**Forum mondial de l'harmonisation  
des Règlements concernant les véhicules**

**Autres règlements: Règlement n° 87 (Feux de circulation diurne)**

### **Proposition de complément 18 au Règlement n° 87 (Feux de circulation diurne)**

#### **Communication de l'expert du Groupe de travail «Bruxelles 1952» (GTB)\***

Figure 1

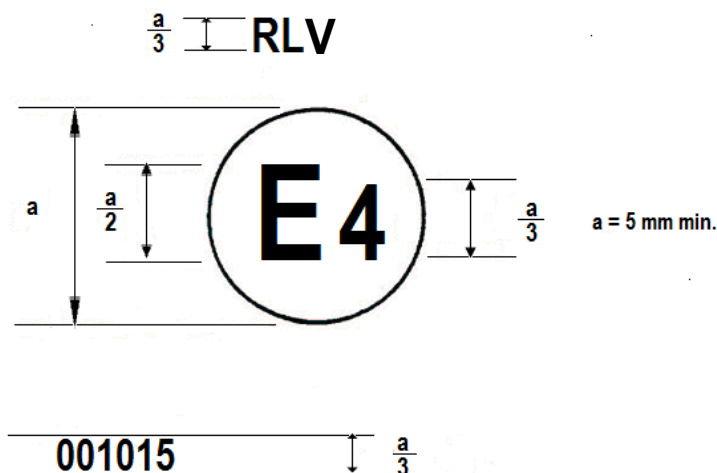
Annexe 2, figure 1 et texte correspondant, modifier comme suit:

Le feu de circulation diurne à **intensité lumineuse variable** portant la marque d'homologation ci-dessus a été homologué aux Pays-Bas (E4), sous le numéro 001015. Le numéro d'homologation indique que l'homologation a été accordée conformément aux dispositions du présent Règlement dans sa forme originale.
